改善箇所説明図

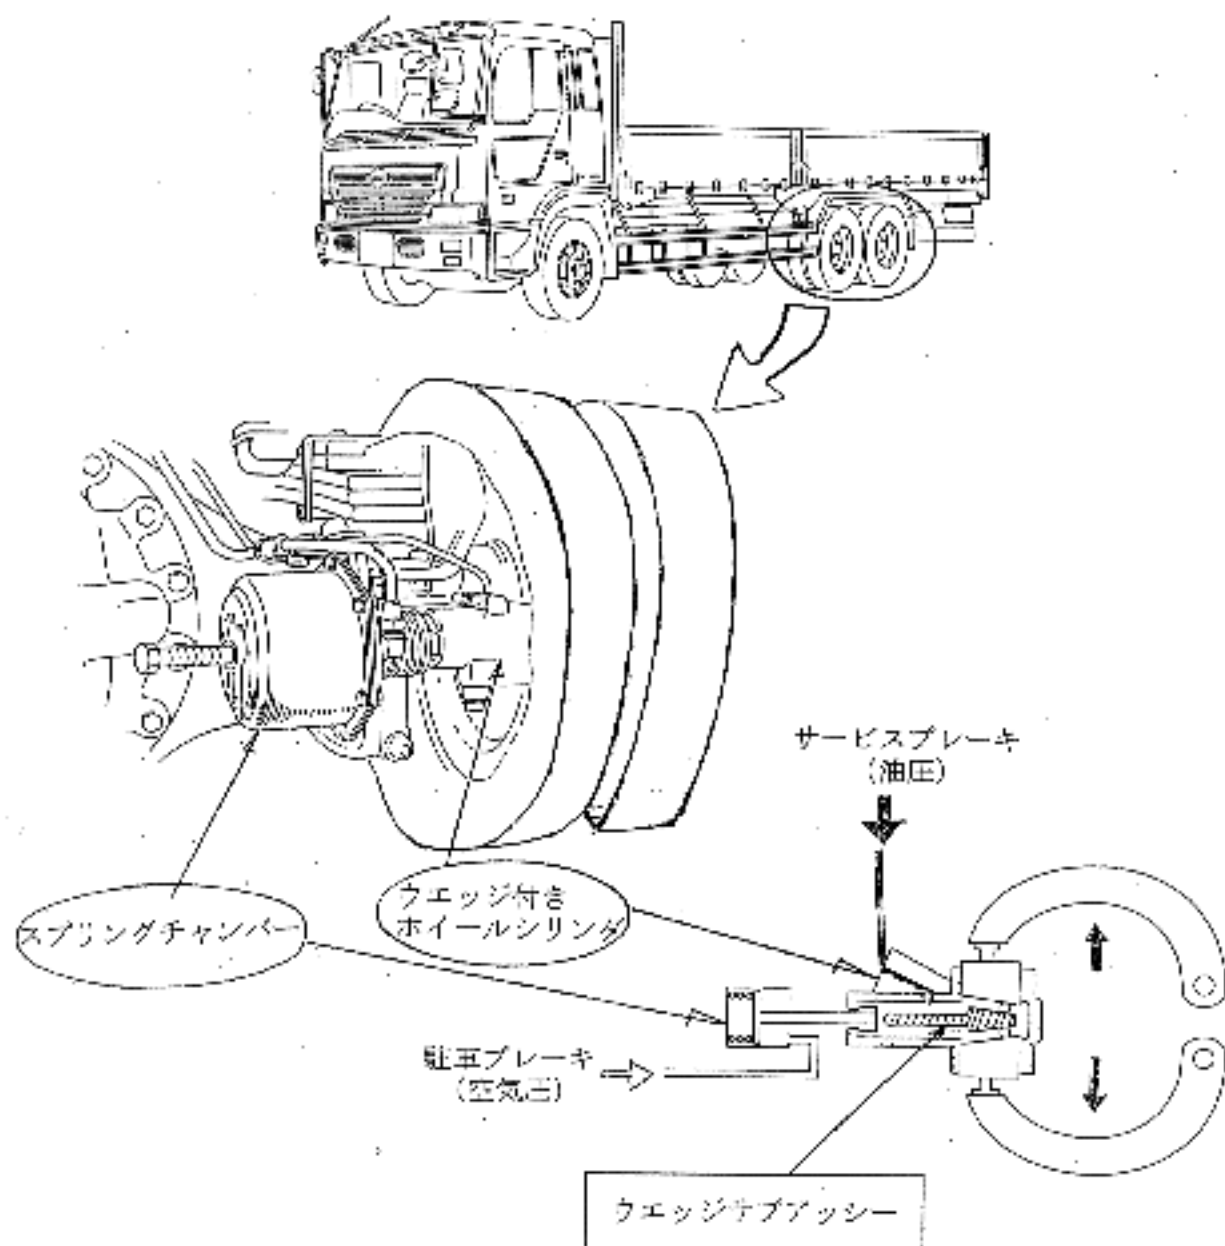
基準不適合発生箇所

駐車ブレーキ機構において、ホイールシリンダーピストンを作動する部品（ウェッジ金具）に製造不良のものがあつたため、そのままの状態で使用を続けると、最悪の場合、当該部品が折損し、駐車ブレーキの制動力低下に至るおそれがある。

改善の内容

全車同、当該部品を対策品と交換する。

識別：黄色のペイントをネームプレート下に塗布する。
